**Modulo per la presentazione delle osservazioni per i piani/programmi/progetti sottoposti a procedimenti di valutazione ambientale di competenza statale**

ID: Codice procedura (ID\_VIP/ID\_MATTM):10844

Impianto per la produzione di energia elettrica da fonte eolica, costituito da 6 aerogeneratori della potenza complessiva di 37,2 MW, un sistema di accumulo da 25 MW e relative opere connesse in località "Rempillo" nel comune di Pitigliano (GR).

ALLEGATO alle OSSERVAZIONI all' IMPIANTO EOLICO denominato REMPILLO nel COMUNE di PITIGLIANO ( GR). Composto da n. 5 immagini e n. 5 pagine

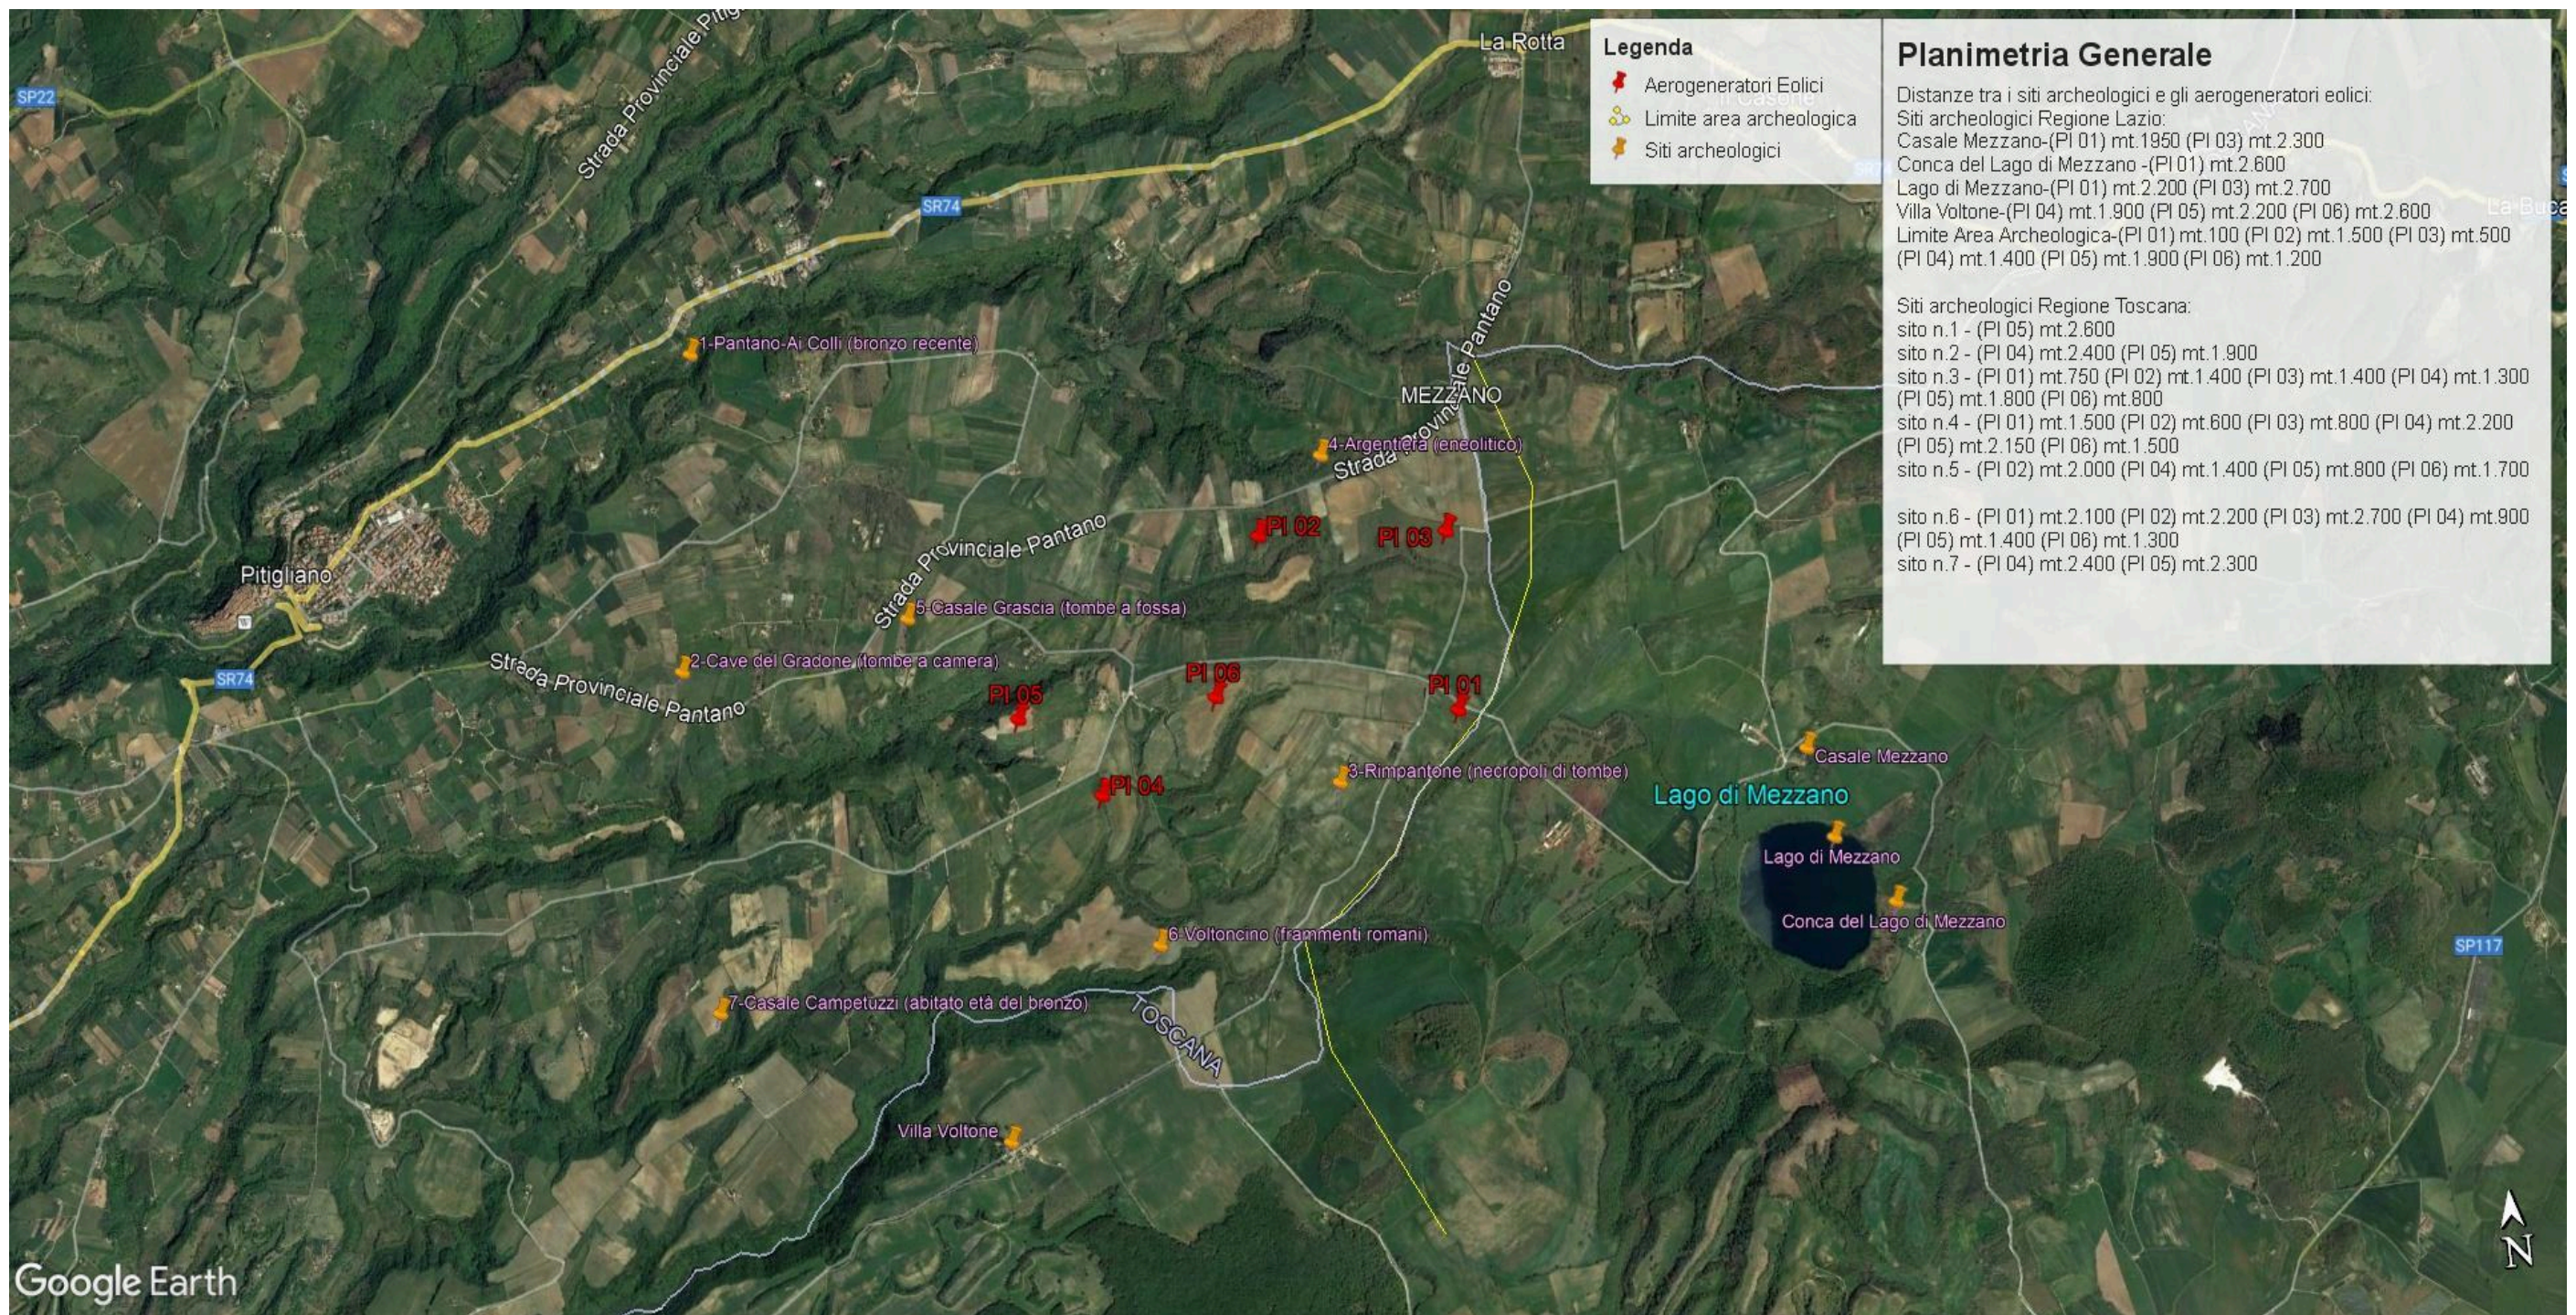
Inoltre, la zona in cui insisterebbe l’impianto eolico industriale Rempillo è compresa nelle fasce di rispetto di 3 km di diversi beni archeologici tutelati dalla parte II del Codice dei Beni Culturali (vedi Allegato, immagine n. 3). Inoltre le pale P04 e P05 ricadono all’interno di un’area archeologica che la Proponente vorrebbe cancellare per il semplice fatto che non è riportata nel documento regionale ma nel documento provinciale come meglio dettagliato nell’Osservazione n. 5. Alla luce di quanto documentato appare chiaro quindi che la collocazione dell’impianto non ha tenuto conto alcuno dei vincoli dell’area nella quale è stato progettato e l’inserimento dell’impianto eolico nel paesaggio e sul territorio non è corretto (Allegato IV delle Linee guida nazionali di cui al D.M dello Sviluppo economico del 10.09.2010).

Immagine n. 5 Intervisibilità degli impianti eolici della provincia di Viterbo anche in quella di Grosseto, in particolare nel pitiglianese.

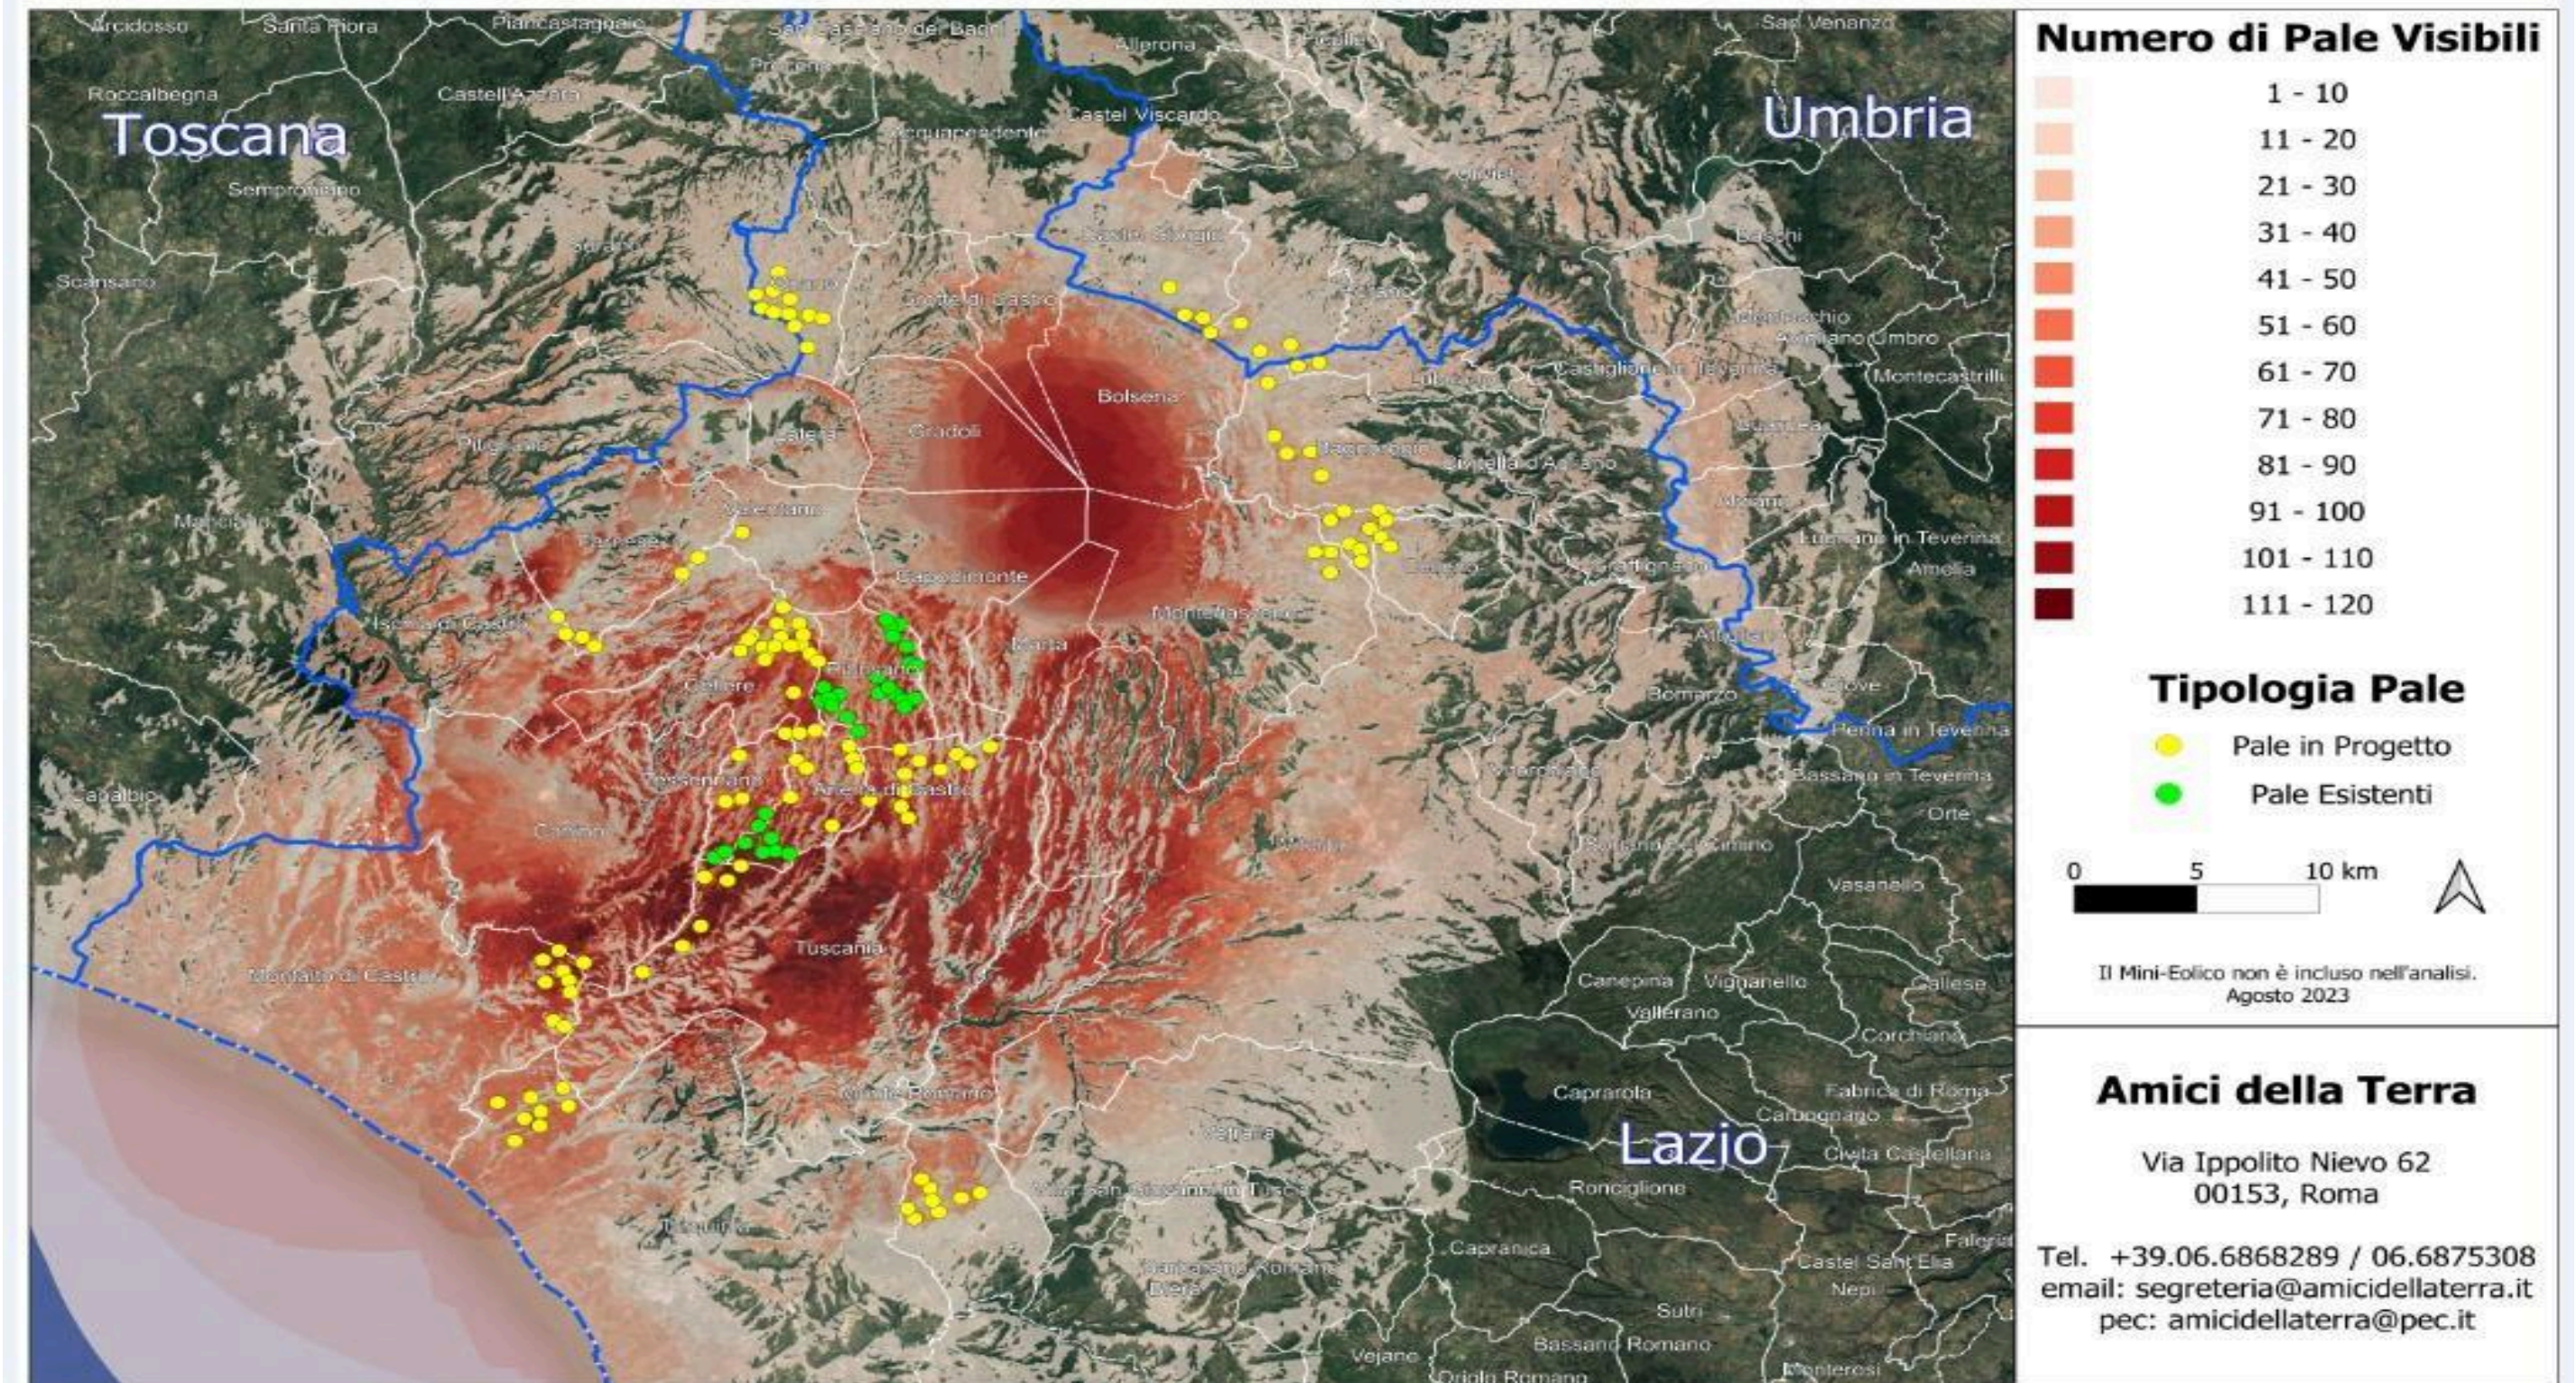
nn. 1 e 2 e crea anche degli impatti negativi anche sui beni naturalistici come verrà dettagliato nell'Osservazione n. 4. Inoltre andrebbe a sommarsi al già enorme cumulo di impianti eolici e fotovoltaici e geotermici che già creano una elevata criticità ambientale nella provincia di Viterbo e interferiscono anche con il territorio toscano come si può vedere dalle immagini nn. 4 e 5 dell'Allegato n. 1.
